改善箇所説明図

不具合箇所

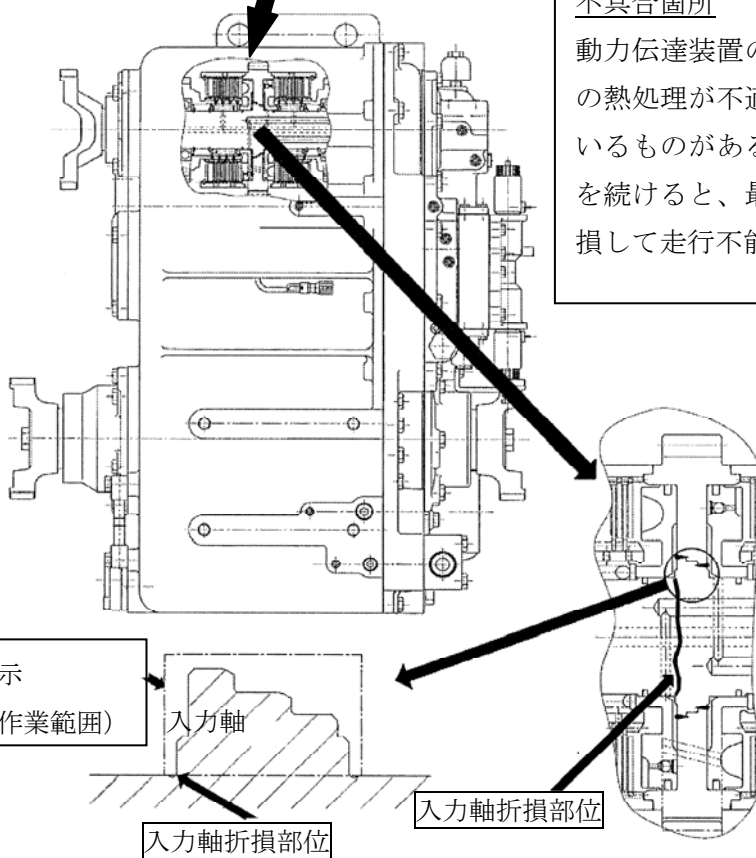
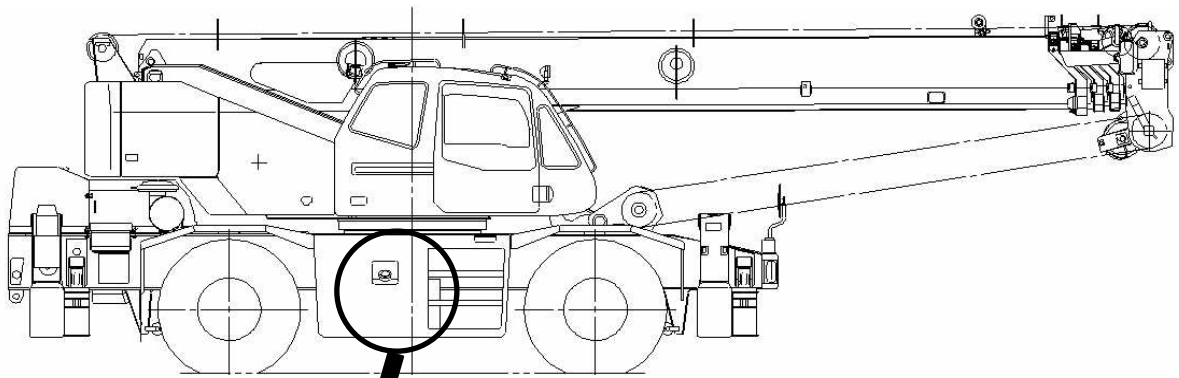
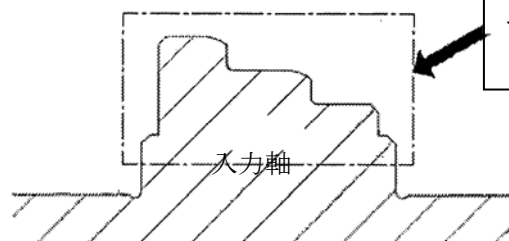
動力伝達装置のミッション入力軸の熱処理が不適切なため、強度が不足しているものがある。そのため、そのまま使用を続けると、最悪の場合、当該入力軸が折損して走行不能にいたるおそれがある。

不適切な熱処理指示
(浸炭防止剤塗布作業範囲)

入力軸折損部位

全車両、ミッション一式を良品と交換する。

良品の熱処理指示
(浸炭防止剤塗布作業範囲)

識別：ミッションハウジング底面に白色ペイントを塗布する
